IMPUGNAÇÃO AO EDITAL nº016-2025

A subscrevente foi surpreendida com a publicação do Edital de Licitação Concorrência nº016-2025 – Processo nº SEI-510001/000317/2025 tendo como objeto a execução de obra de duplicação do viaduto sobre a Rodovia Presidente Dutra, na Avenida Coelho da Rocha, com recomposição de pavimento – Belford Roxo/RJ e Mesquita/RJ pela Secretaria de Estado das Cidades – Comissão de Contratação. Edital este que apresenta irregularidades, as quais passamos a discurrir.

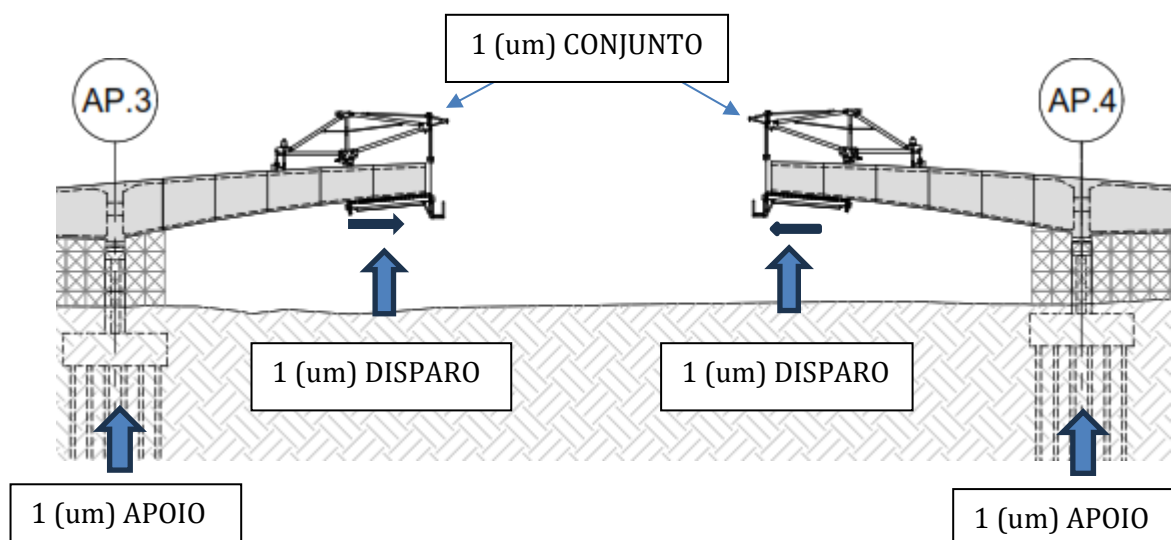
O item 7.2 da planilha orçamentária, traz em sua descrição “LOCAÇÃO DE EQUIPAMENTOS DA TRELIÇA DE BALANÇO SUCESSIVO CONSIDERANDO CADA CONJUNTO EQUIVALENTE A DOIS APOIOS COM DOIS DISPAROS”, apresenta um erro material em seu quantitativo que, se não for corrigido, acarretará um **superfaturamento de R\$ 1.181.170,04**.

Para sanar tal irregularidade, faz-se necessária ou a retificação do quantitativo na planilha, ou da alteração na descrição do serviço, o que consequentemente exigiria também a **correção da descrição da parcela de relevância técnica** do edital.

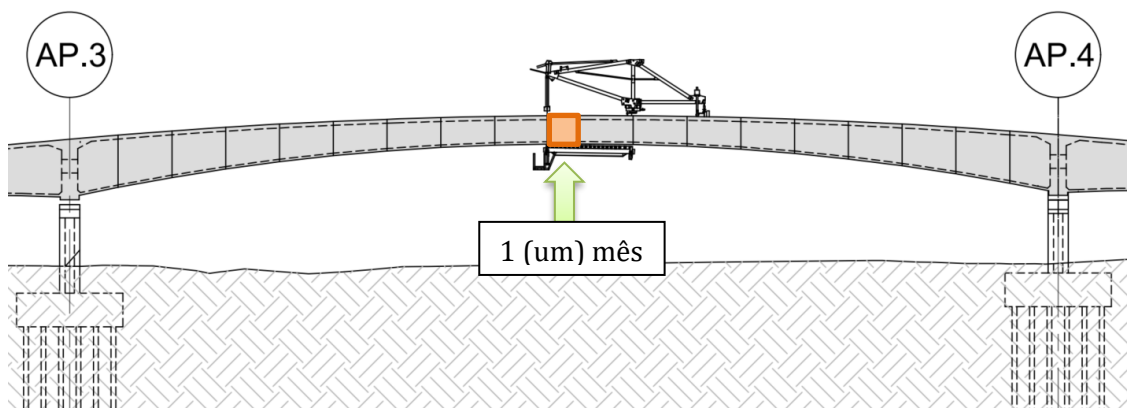
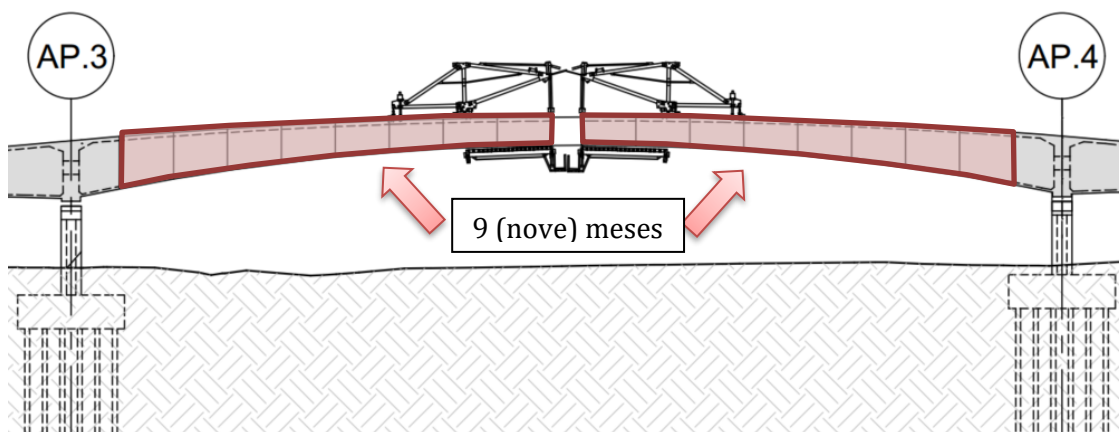
A interpretação da descrição, corroborada pelo projeto executivo que exhibe apenas 2 (dois) apoios (AP.3 e AP.4) para esta fase, indica que o **preço unitário do item já remunera o serviço completo**, ou seja, a locação um par de equipamentos necessários (1 conjunto) para atender à frente de serviço que exige 2 disparos apenas.

Ocorre que a **memória de cálculo** para este item, o cálculo aponta a utilização de um quantitativo de **2,00 un (dois conjuntos)**, multiplicado pelo número de meses.

Ora, se o preço de 1 (uma) unidade já contempla o serviço completo (2 equipamentos para 2 disparos), a utilização da quantidade "2,00" implica que a Administração Pública está **pagando em dobro pelo mesmo e único serviço**.

Portanto resta comprovado a necessidade de revisão da planilha adequando conforme projeto, afim de evitar a caracterização de sobrepreço do referido item.

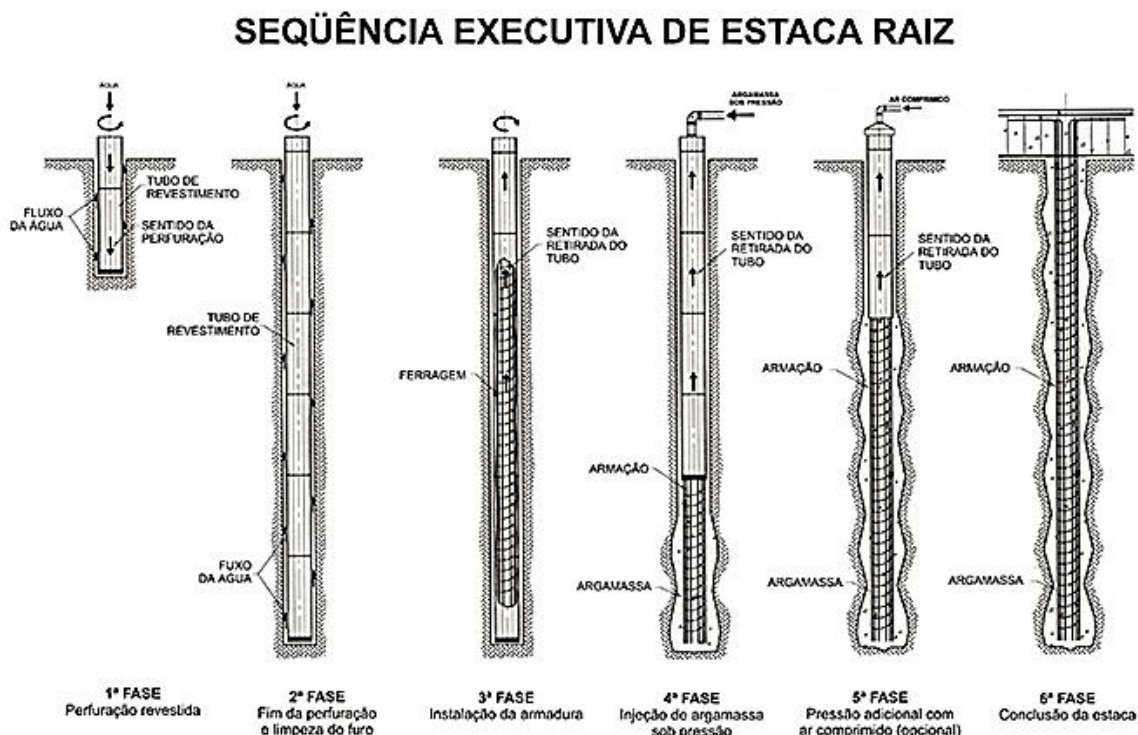
Para melhor compreensão apresentamos a seguir os desenhos demonstrando de forma inequívoca a incorreção.

6.1. Conceito de “diâmetro acabado” em estacas tipo raiz

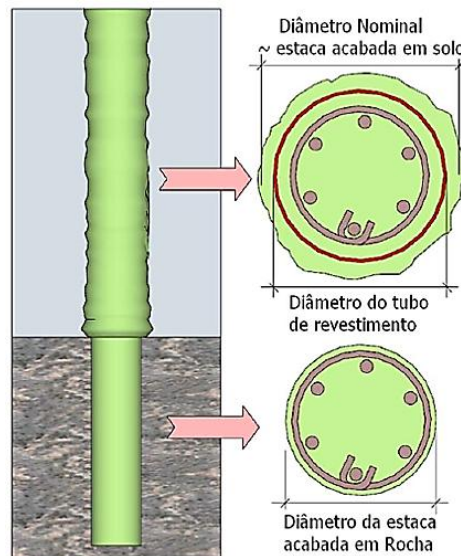
No processo executivo das estacas tipo raiz, o denominado “diâmetro acabado” (diâmetro nominal) corresponde a uma dimensão estimada, utilizada apenas como referência nominal, e não a uma grandeza diretamente mensurável em campo. O único diâmetro efetivamente mensurável durante a execução é o diâmetro externo do tubo de revestimento empregado na perfuração. Essa distinção encontra-se estabelecida na ABNT NBR 6122:2019, em cujo Anexo K consta a Tabela K.1, que apresenta a relação entre os diâmetros nominais (ou acabados) e as respectivas dimensões mínimas externas dos tubos de revestimento. A figura ao lado esclarece o conceito de diâmetro nominal, estimado como um múltiplo de uma polegada ($\sim 2,5\text{cm}$).

Constata-se assim que o “diâmetro acabado” possui caráter convencional, servindo apenas para identificação do tipo da estaca, sem representar uma medida física precisa nem indicar o grau de dificuldade executiva.

Dessa forma, a exigência de diâmetro acabado superior a 500 mm revela-se tecnicamente inadequada, uma vez que tal valor não é objeto de medição direta, nem constitui parâmetro de controle de execução. O controle do processo é determinado pelo diâmetro do tubo de revestimento, pelos equipamentos de perfuração e pelo procedimento de injeção da calda de cimento.
